国土交通省淀川河川事務所 所長 様

宇治・世界遺産を守る会  
代表世話人 須田 稔  
宇治・防災を考える市民の会  
代 表 志岐常正

### 塔の島地区改修に関する要請

### 植栽のイメージバース(朝霧橋から下流望む)

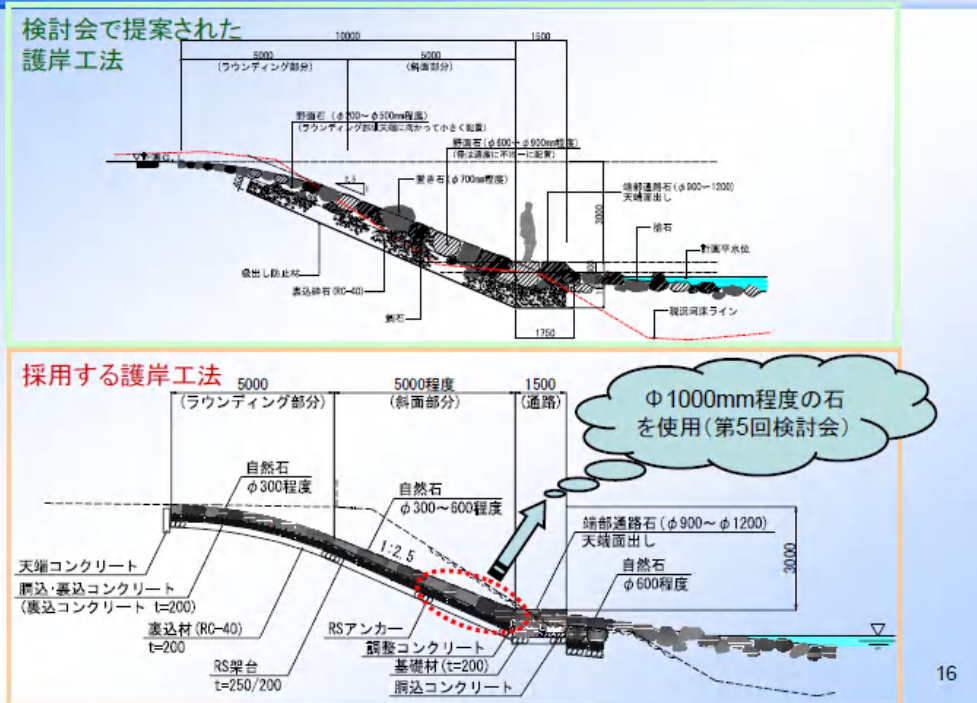
第5回検討会資料-2 p9、p31、および宇治市建設水道常任委員会提出の「現地説明資料、平成25年2月7日、淀川河川事務所」のp10の「植栽のイメージパース（朝霧橋から下流を望む）」をみると、掘削費用を別にして概算直接工事費が試験施工実績で1平方メートル当たり9.4万円（第5回検討会資料）という莫大なお金を費やす工事の結果が、島を石で固める以外の何物でもないことが明白です。

参考-宇治川で採用する護岸②

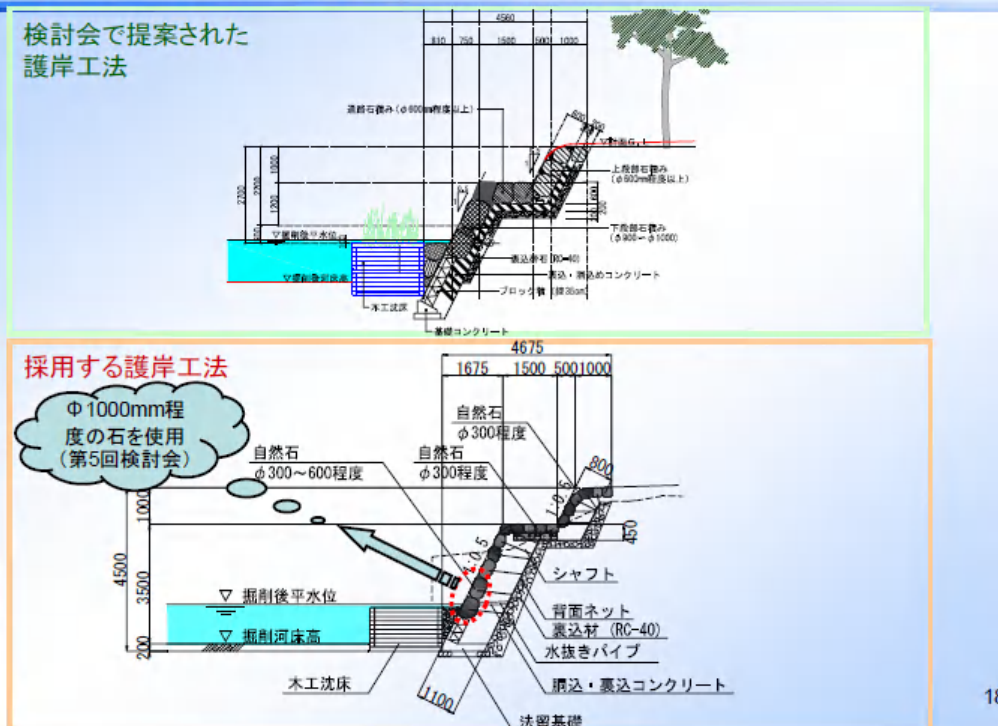
③既存計画は、既存の宇治川側護岸を壊して、緩傾斜護岸とし、水際の捨石施工と合わせて人が水際に近づくことを計画しています。護岸部分と捨石部分の間に幅1.5mの通路を計画しています（「塔の島地区河川改修について（平成25年2月7日、淀川河川事務所）」p12の「検討会で提案された宇治川の護岸構造」（第5回検討会資料p29の4.3.4採用する護岸工法）。

緩傾斜護岸と捨石施工で水際に近づき計画 護岸と捨石の間に通路を設計

水面と護岸天端は1.7mへと落差が拡大する。
